**CONSEIL  
DE  
QUARTIER**  
**TERNES - MAILLOT**

Projet rue des Colonels Renard

## II – Pré-proposition d'aménagement

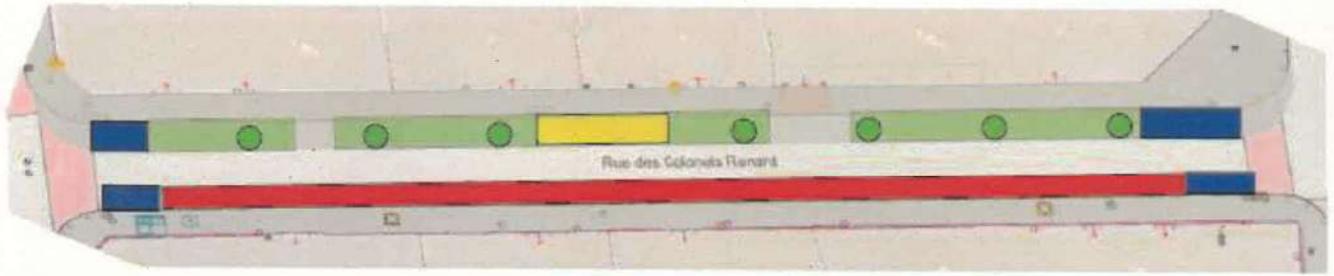
Le projet est très bien !

→ voir le dessin !

## II – Pré-proposition d'aménagement

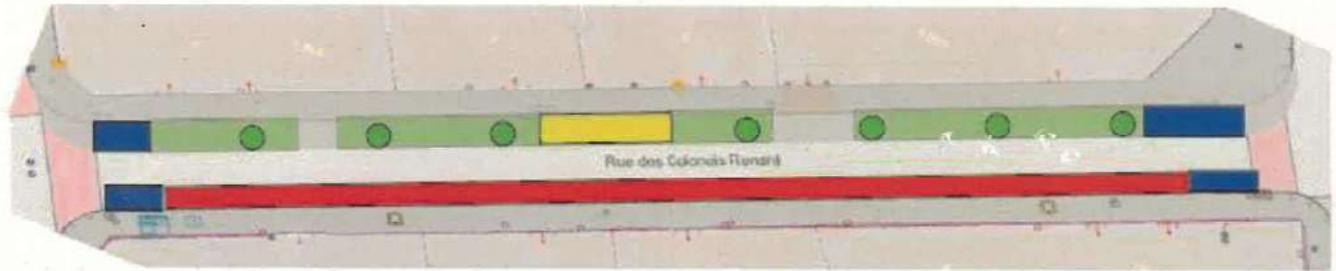
Indiquer le nombre de places de stationnement supprimées

## II – Pré-proposition d'aménagement

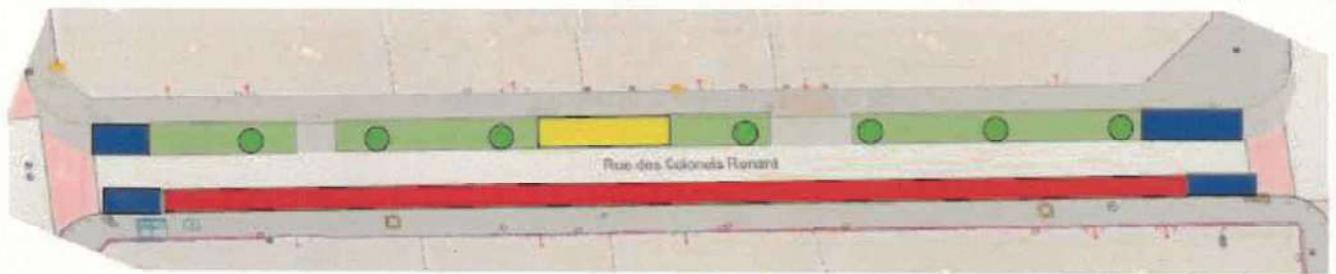
*aucun intérêt... il faut mieux se consacrer à des  
travaux plus nécessaires...*

## II – Pré-proposition d'aménagement

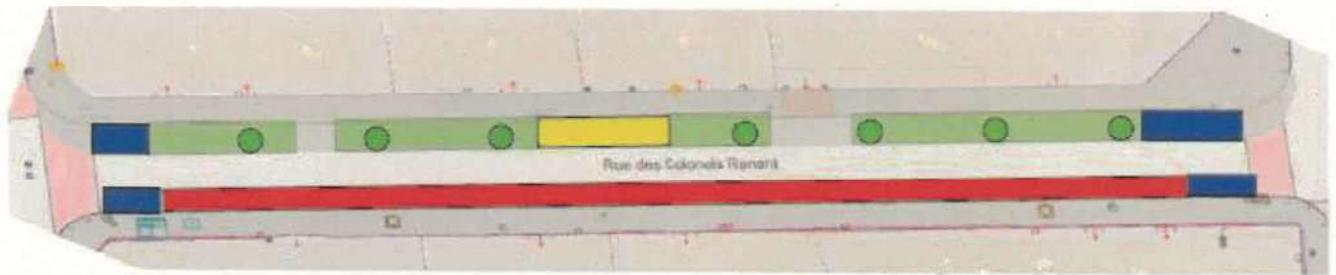
- Élargissement du trottoir côté impair de 1,6m et création de bandes plantées de 1,9m de largeur comprenant 7 arbres ✓
- Recalibrage de la chaussée à 4m (normes pompiers) ✓
- Suppression de places de stationnement payantes côté impair et conservation du stationnement côté pair ✓
- Repositionnement de la zone de livraison côté pair. ✓
- Pose d'arceaux vélos en amont et en aval des passages piétons ✓
- Reprise de la chaussée et du trottoir impair (Reprise du trottoir pair en fonction du coût) ✓

Parfait pour la végétalisation, merci !

## II – Pré-proposition d'aménagement

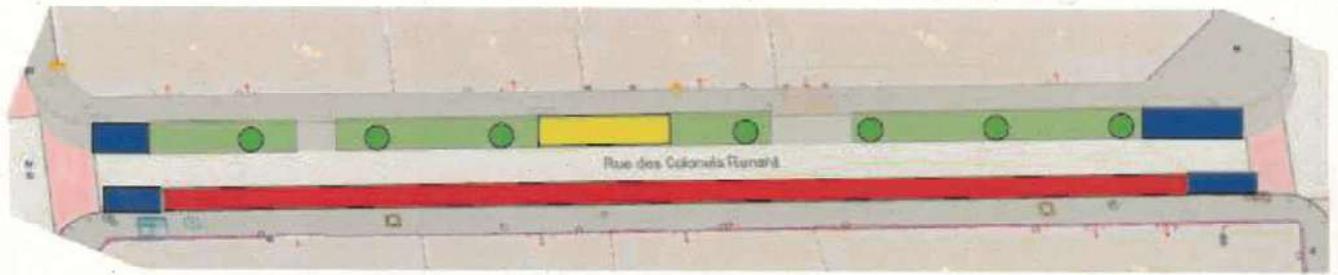
Arrêtez de supprimer les stationnements voiture -

## II – Pré-proposition d'aménagement

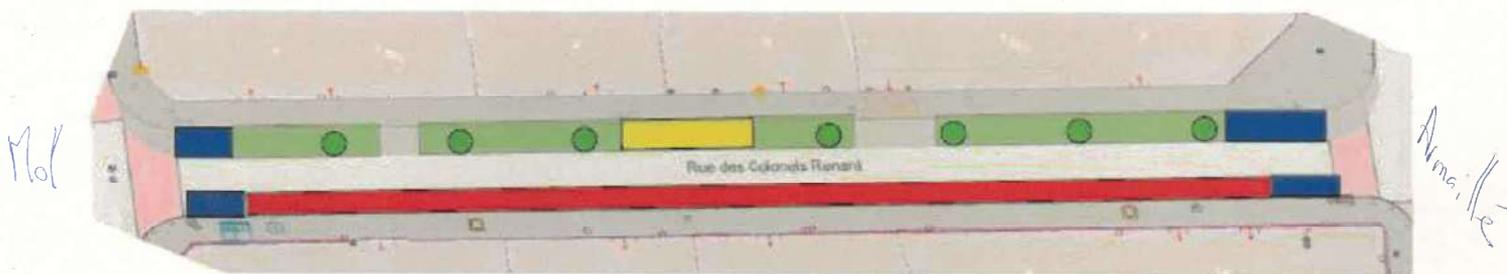
- Reprise du trottoir pair
- Eviter des arbres qui montent hauts (
- Garder places de stationnement pour artisans et professionnels
- Amélioration de la propreté, chaussée et trottoirs

## II – Pré-proposition d'aménagement

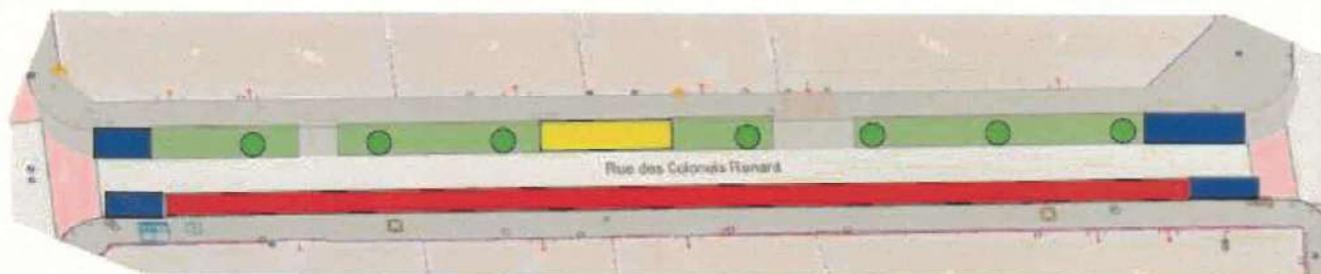
Plantation d'arbres côté marmottan (ou d'arbustes et jardinières en cas de problèmes de réseaux)

## II – Pré-proposition d'aménagement

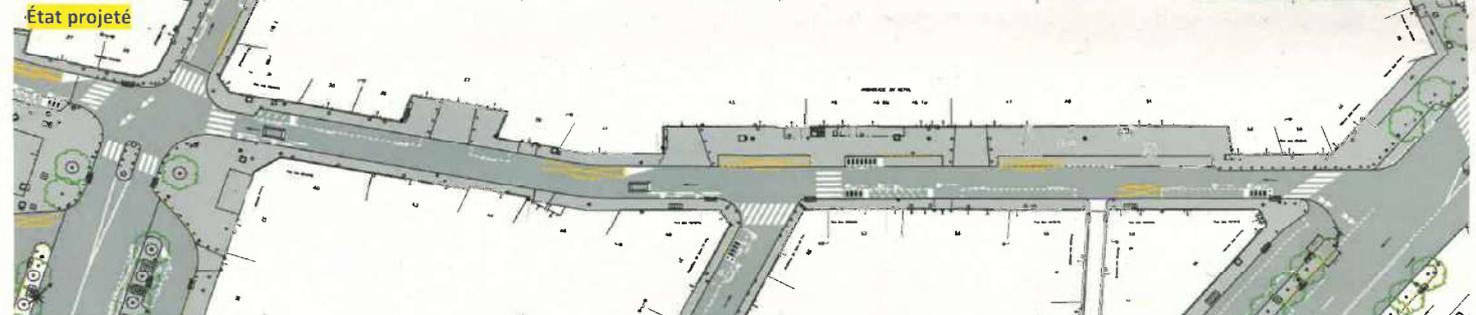
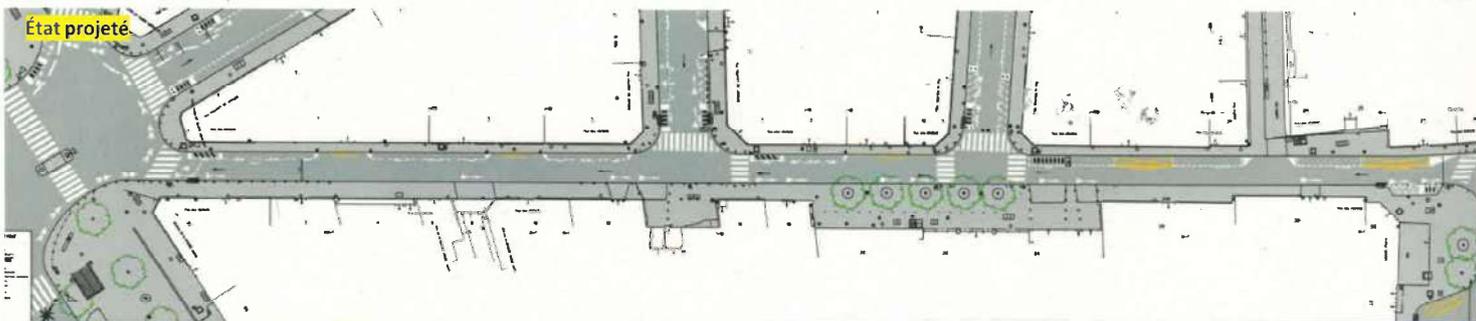
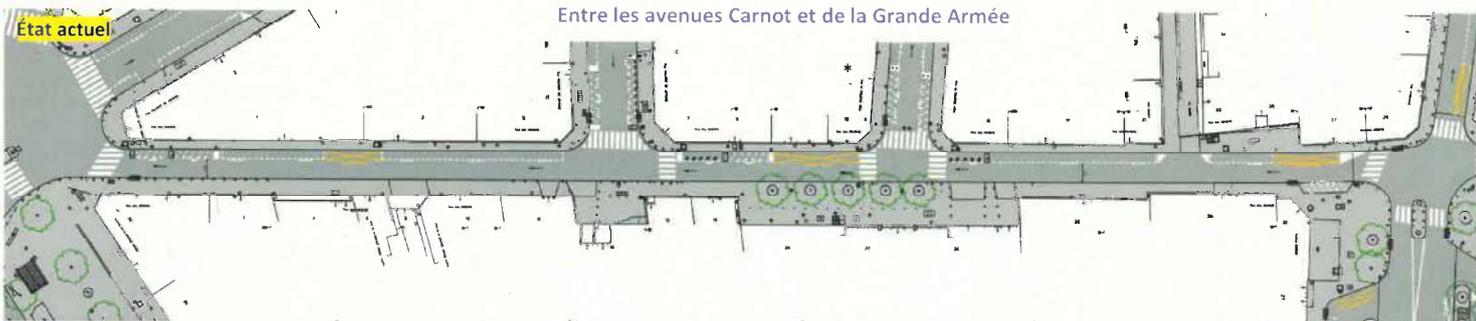
*Veiller à éviter la congestion de la circulation*

## II – Pré-proposition d'aménagement

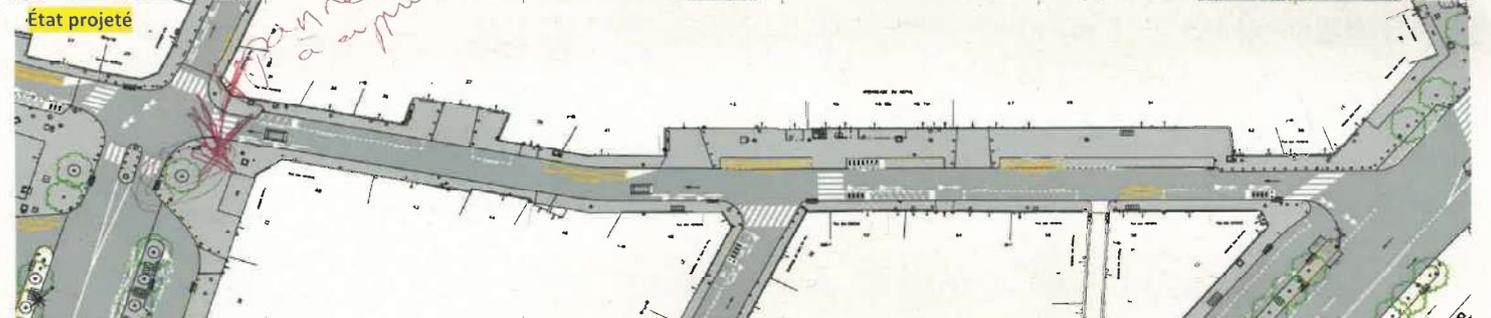
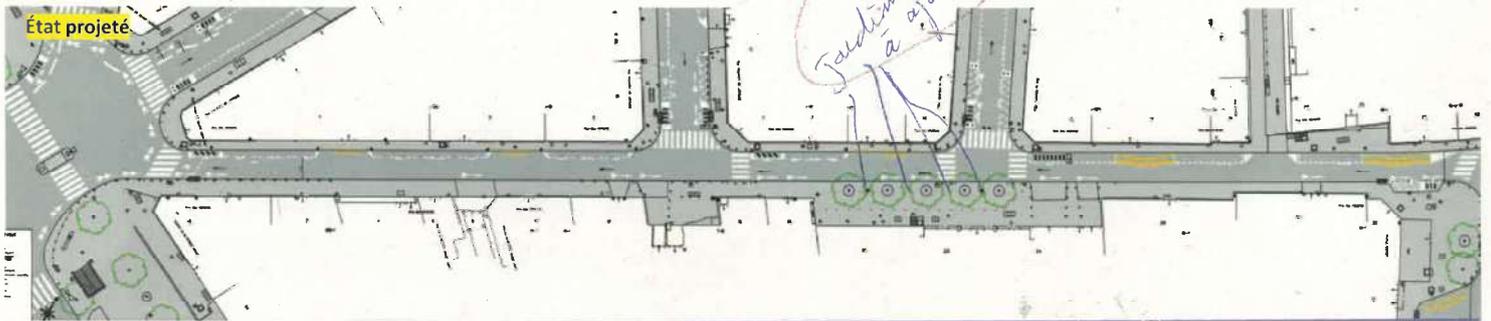
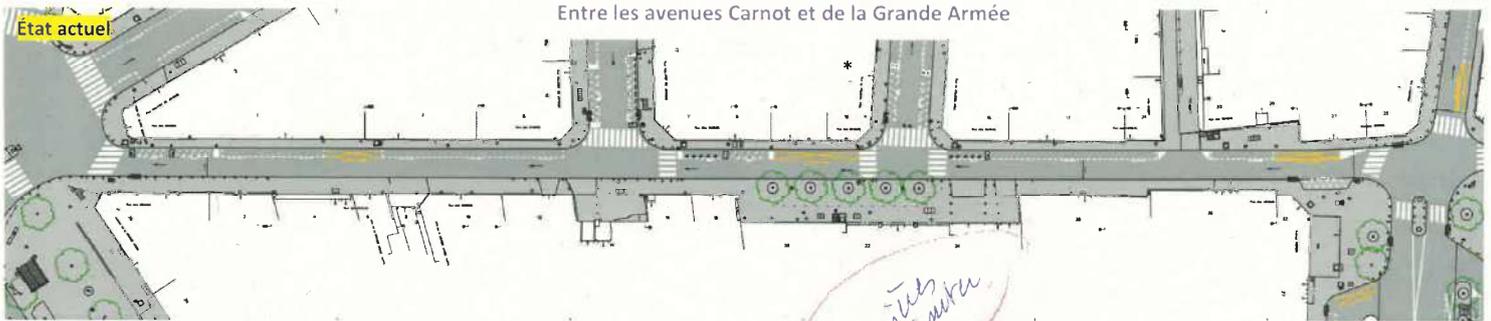
Jardinière entre les arbres devant le 20-24 rue des  
acacias pour empêcher les motos de stationner sur le trottoir

Suppression du panneau publicitaire en bas de  
de la Naive  
l'avenue Carnot à droite car cache l'arrivée piétons  
et voitures qui ont la priorité.

Créer des amplacements de parking compensant ceux qui seraient supprimés

## II – Pré-proposition d'aménagement

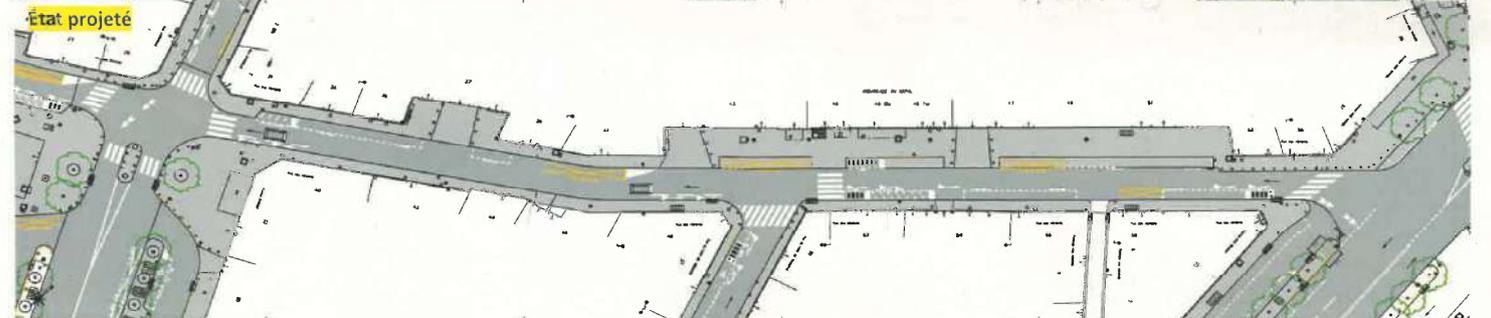
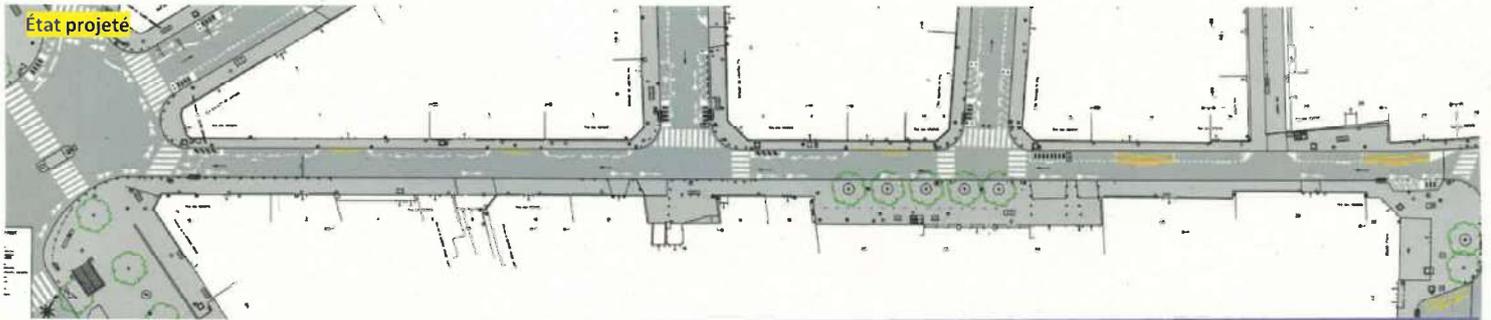
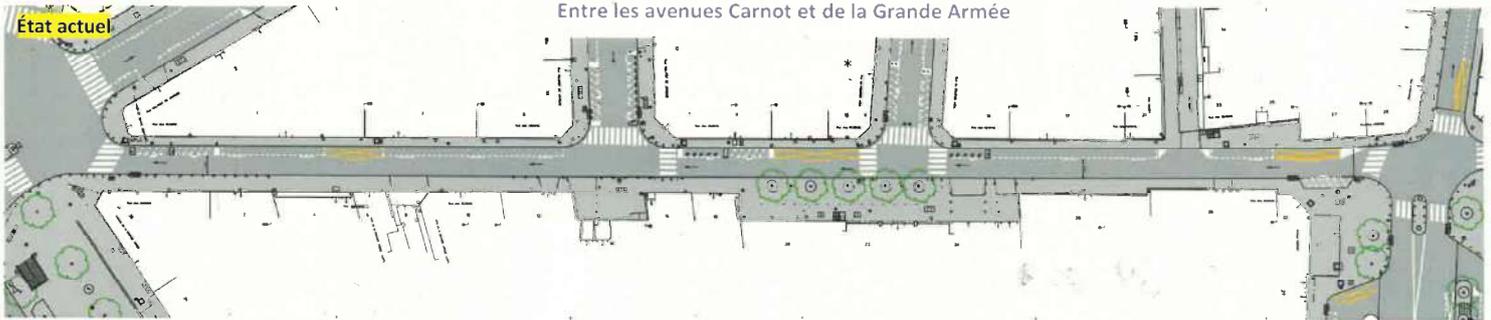
entre Carnot et B de Armée  
Ne pas supprimer place de parking  
visiteurs -

## II – Pré-proposition d'aménagement

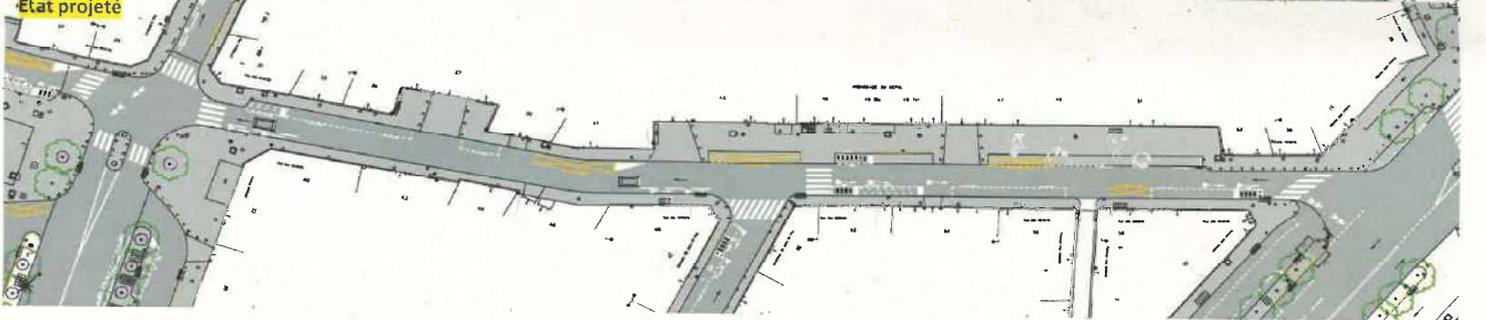
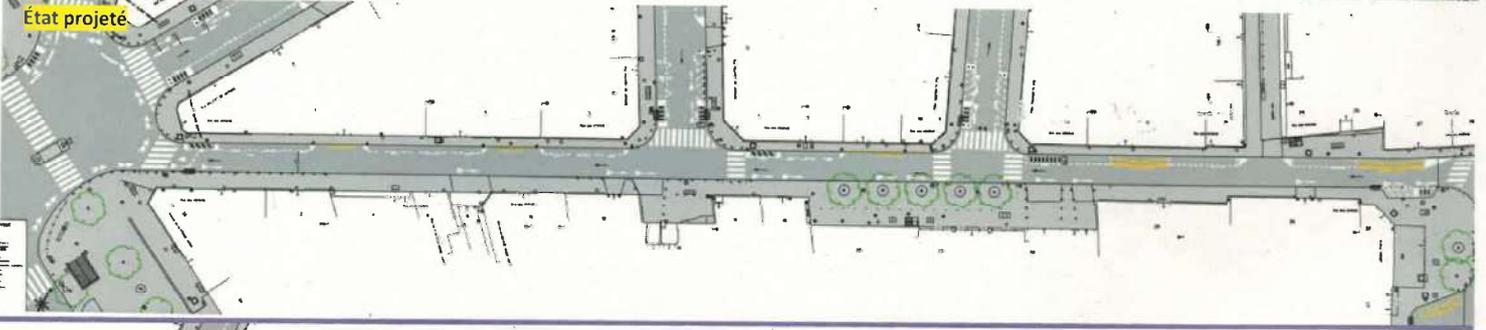
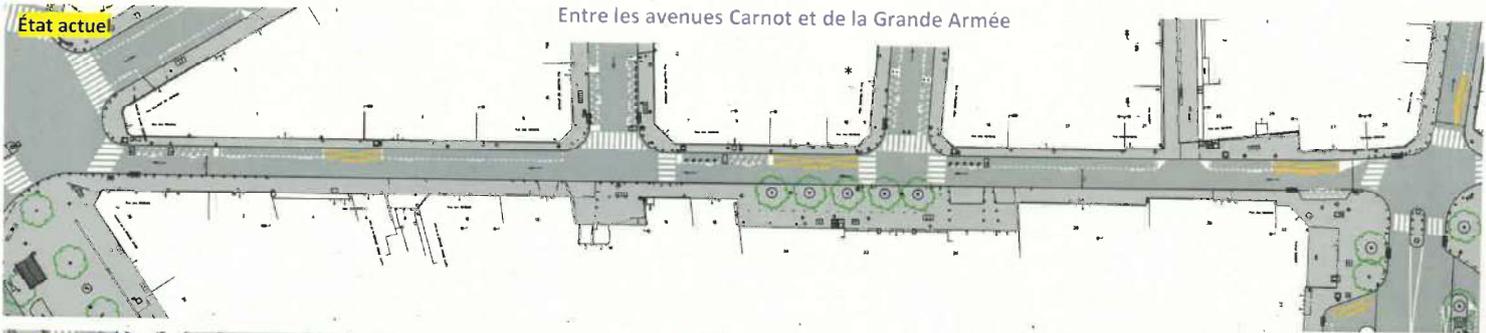
Avez-vous des suggestions complémentaires ? Autoriser les vélos à rouler à contre sens sur Rue Colonel Roll.

Modification du plan de circulation doit être expérimentée avec une évaluation sérieuse. Ne pas permettre l'installation de tenace.

Véritable besoin de trottoirs plus larges. Aucun intérêt d'avoir + de parking de moto → les installer av. Grande Armée ou pas des arceaux vélos

## II – Pré-proposition d'aménagement

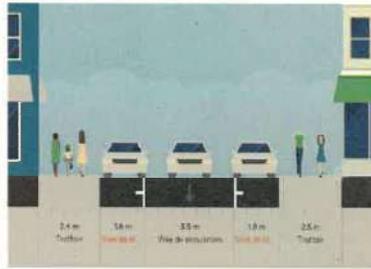
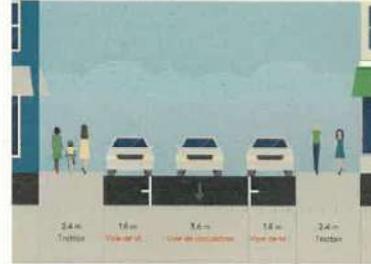
*Parés à hauteur de trottoir  
comme sur la pointe d'entrée  
de la rue + plantation arbrustes  
entre les voitures -*

## II – Pré-proposition d'aménagement

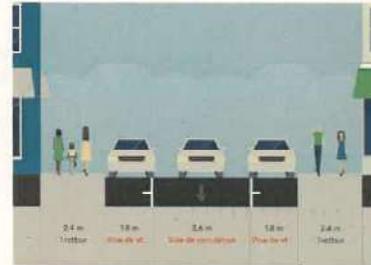
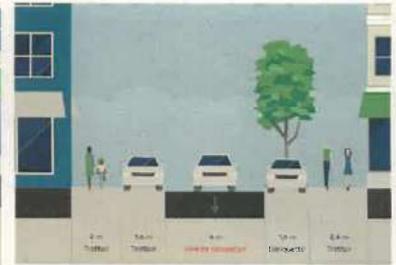
- végétaliser le centre du rond point
- faire un référendum local auprès des habitants
